Předmětem posuzování vlivů na životní prostředí podle zákona č. 100/2001 Sb., v platném znění (dále jen „zákon EIA“) je záměr „Pokračování těžby v lomu Mrač“ Č.J. 161777/2025/KUSK, kód záměru STC2730.

Podatel tímto podle § 8 odst. 3 zákona EIA v zákonem stanovené lhůtě 30 dnů, počítané ode dne zveřejnění informace o dokumentaci na úřední desce krajského úřadu, tj. do 9. 1. 2026, podává ke zveřejněné dokumentaci následující vyjádření.

OBR.4 Vizualizace budoucího stavu – doprava Varianta II + rozložení dopravy

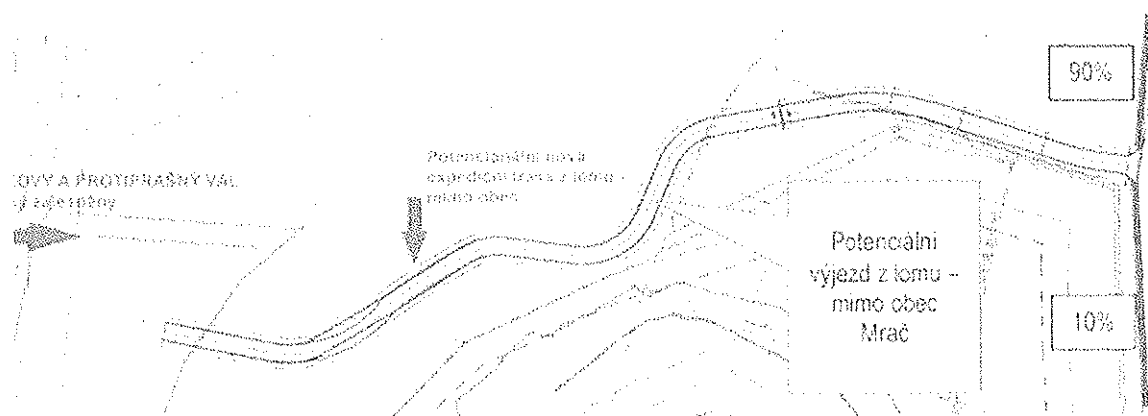
Požadujeme vysvětlení navýšení intenzity dopravy přes Mrač o 15%.

Požadujeme vysvětlení navýšení intenzity dopravy směrem na Žiňánky o 10%.

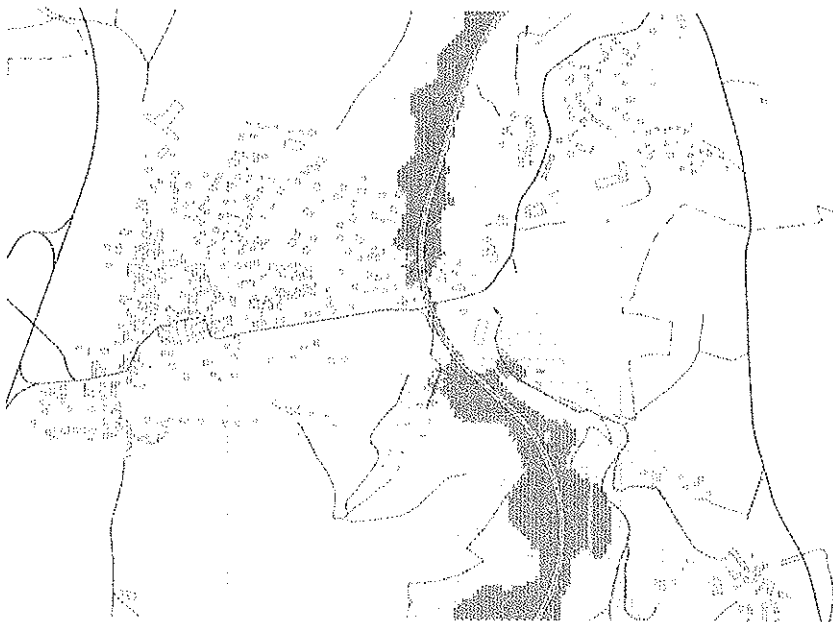
Jednoznačně kvantifikovat požadavek na zábor PUPFL a vyhodnotit jeho vlivy.

Vypořádání: Zábor PUPFL a jeho vyhodnocení je uveden v textu dokumentace v kapitole B.II. a v kapitole D.I.
